Mission régionale d'autorité environnementale

Centre-Val de Loire

**Avis délibéré de la mission régionale d'autorité
environnementale Centre-Val de Loire
sur la mise en compatibilité n°1 du plan local
d'urbanisme (PLU) de Châteauneuf-sur-Loire
(45) dans le cadre de la déclaration de projet de
création d'un lycée au lieu-dit « l'Aunière ».**

N° : 2019-2675

Plan d'aménagement

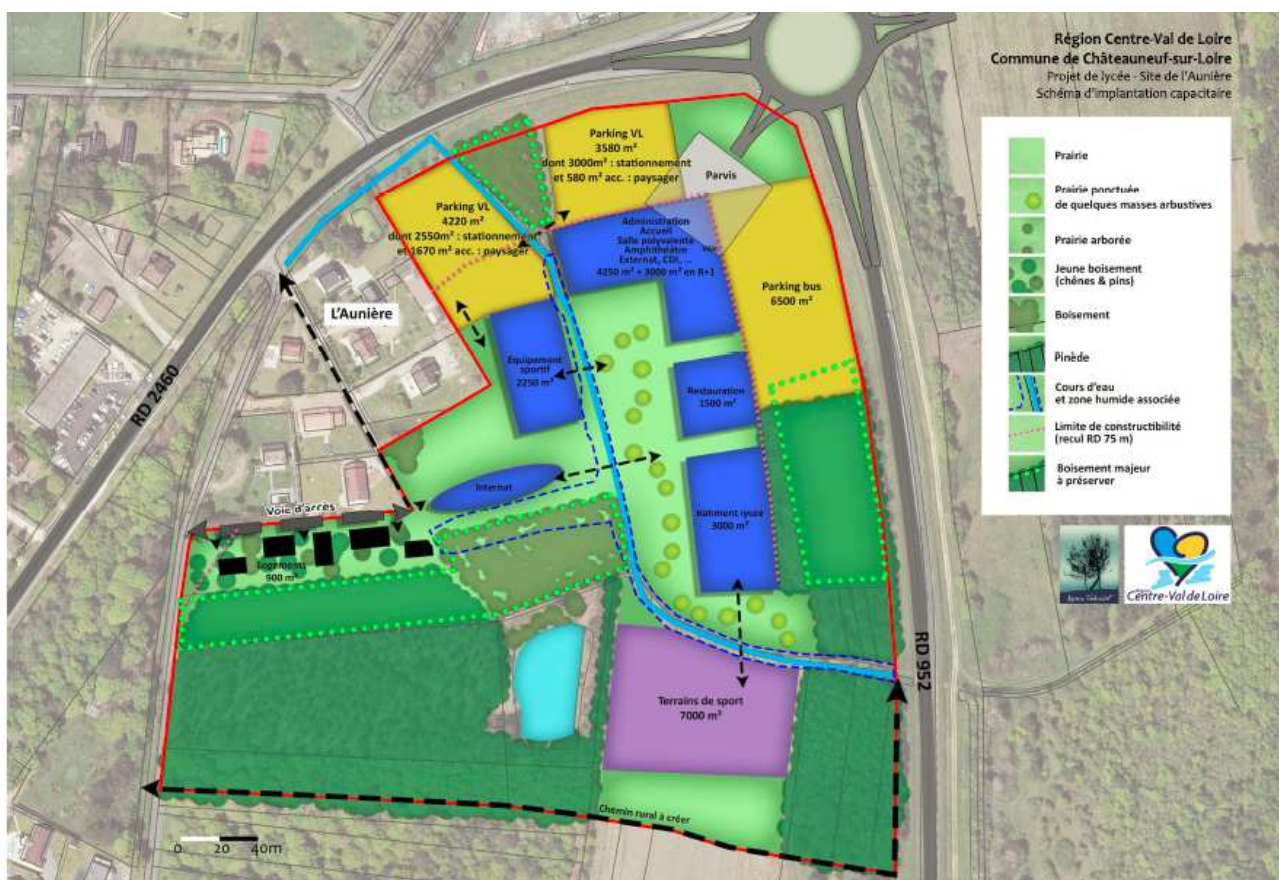
La description du projet qui figure dans le dossier (page 16 de l'annexe 1 – Déclaration de projet, et annexe 2 – Schéma d'implantation capacitaire) montre que la zone 2AUe actuelle est suffisante pour accueillir les constructions prévues, seule la réalisation de terrains de sport sur une emprise de 7 000 m² étant prévue au sud de la zone.

De plus, le dossier ne présente aucune analyse d'optimisation du projet en vue d'en limiter l'emprise et donc l'impact, dans le cadre d'une démarche ERC. Le besoin d'extension de la zone 2AUe apparaît ainsi très mal justifié.

L'autorité environnementale recommande de rechercher dans le cadre d'une démarche ERC des solutions d'implantation du projet plus compactes afin d'en limiter l'emprise et d'éviter l'extension de la zone 2AUe.

Localisation de l'aire de co-voiturage

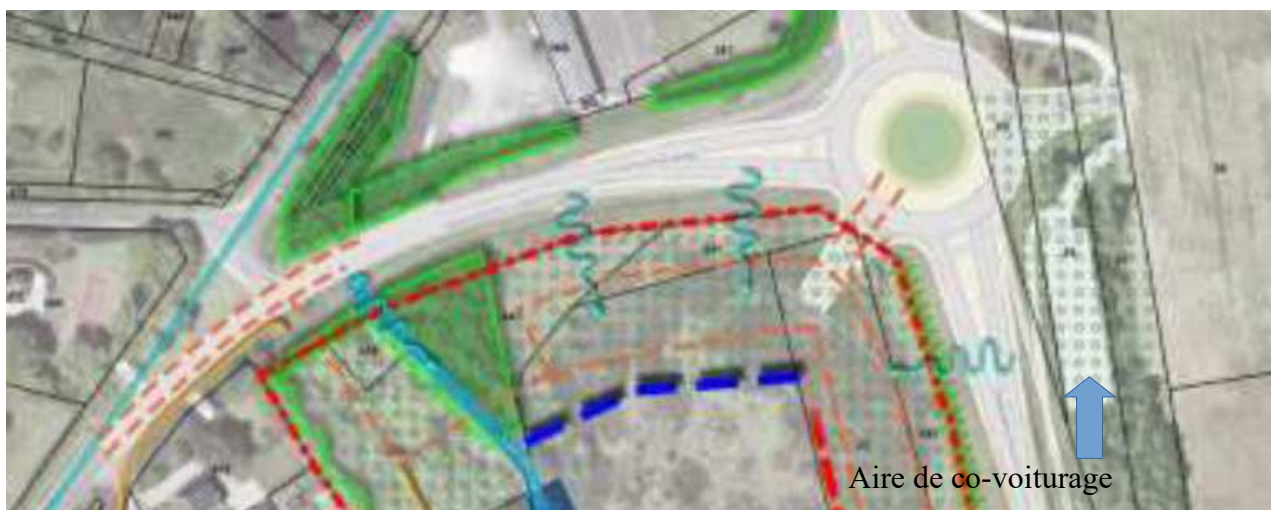
Le dossier mentionne qu'il convient de bien dissocier le parking du lycée (à l'ouest de la RD 952) et le parking de co-voiturage du département (à l'est de la RD 952) pour éviter des traversées piétonnes dangereuses (page 46 de la déclaration de projet). L'autorité environnementale relève que la nouvelle OAP d'aménagement de l'entrée de ville ne prévoit pas de solution pour gérer au mieux l'articulation entre l'aire de co-voiturage et la présence du lycée en face. L'aire de co-voiturage pourrait devenir un « dépose minute » et induire des franchissements non sécurisés de la RD 952 pour rejoindre l'établissement.

L'autorité environnementale recommande de préciser dans la nouvelle OAP les prescriptions d'aménagement des abords du site afin d'assurer une traversée sécurisée de la RD 952 par les usagers du lycée.

² Les principes retenus pour l'aménagement auraient pu être présentés en s'appuyant sur une carte de prescriptions graphiques de meilleure qualité. La légende est illisible (page 47 de la déclaration de projet).
